Mission régionale d'autorité environnementale
PROVENCE ALPES CÔTE D'AZUR

Avis délibéré
de la Mission régionale d'autorité environnementale
Provence-Alpes-Côte d'Azur
sur l'élaboration du plan local d'urbanisme (PLU) d'Auribeau-
sur-Siagne (06)

N° MRAe
003708/A PP

Figure 2: carte de la TVB. Source: tome I

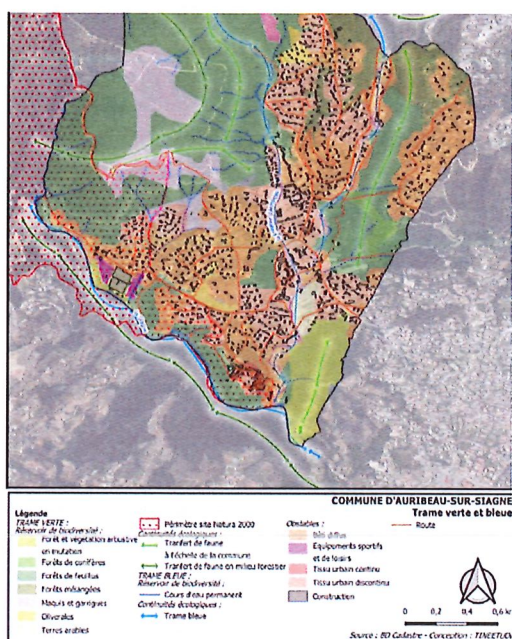
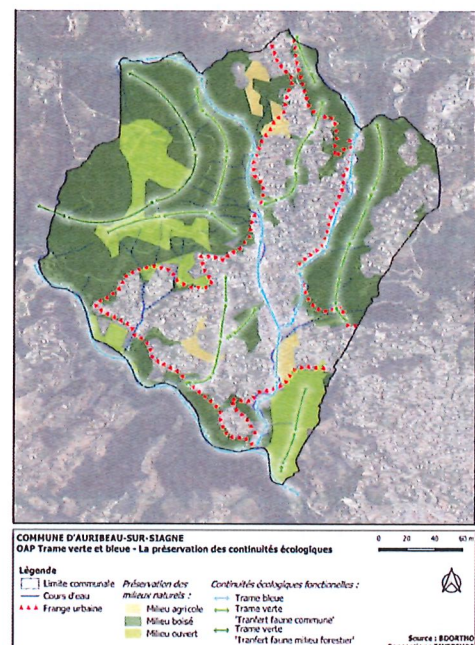
Concernant la trame aquatique, les zones humides ne sont pas représentées sur la TVB communale.

Le dossier n'explique pas la consistance d'un corridor au sein du tissu urbain en partie nord du territoire, qui devrait également figurer sur la carte de la TVB du tome I.

Par ailleurs, la carte de la TVB communale ne distingue pas les réservoirs de biodiversité ou corridors écologiques à préserver ou à remettre en bon état.

La MRAe recommande d'expliquer comment les réservoirs de biodiversité et corridors écologiques ont été déterminés, d'identifier les éléments fragmentant et obstacles, de figurer les zones humides et de distinguer les réservoirs de biodiversité ou corridors écologiques à préserver ou à remettre en bon état sur la carte de la trame verte et bleue (TVB), et de mettre en cohérence les divers documents graphiques pour la trame en milieu urbain.
